Furesø Kommune  
Center for By og Miljø  
Stiager 2  
3500 Værløse

**Offentlig høring om lokalplanforslag nr. 119 Byområde i det nordlige Jonstrup med Tillæg 3 til Kommuneplan 2013 – Sags id: 190-2014-24440**

## Bilag 1 Oversigtskort vedrørende hovedhøringspunkter til Lokalplan 11

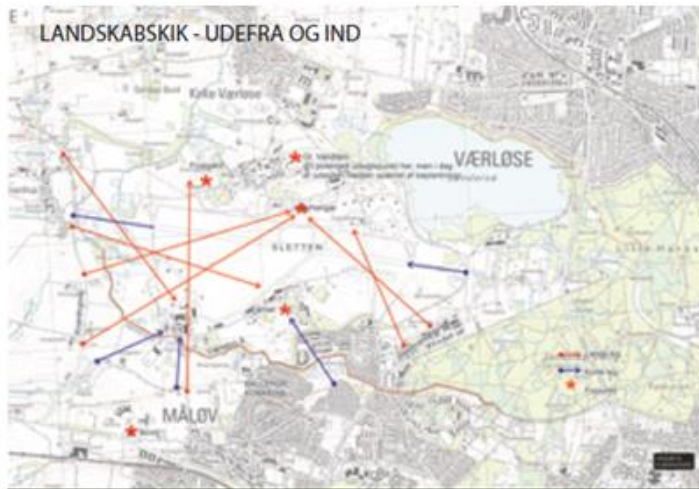
Bevaring af landskabskik fra Jonstrupvangvej ind over Flyvestationen og uden støjhegn

Bevaring af §3 område uden terrænregulering og begrænse øvrig terrænregulering

Udkørsel til Jonstrupvangvej, der tager udstrakt støjmæssigt og trafikikkerhedsmæssigt hensyn til Jonstrup Vænge og andre berørte grundejere

Etablering af en samlet vejføring fra østlig lokalplanområde ud til Jonstrupvangvej

Bevaring af Seminariparken med omkringliggende beplantning

Sikre at afledning af overfladevand ikke giver oversvømmelser i eksisterende bebyggelser
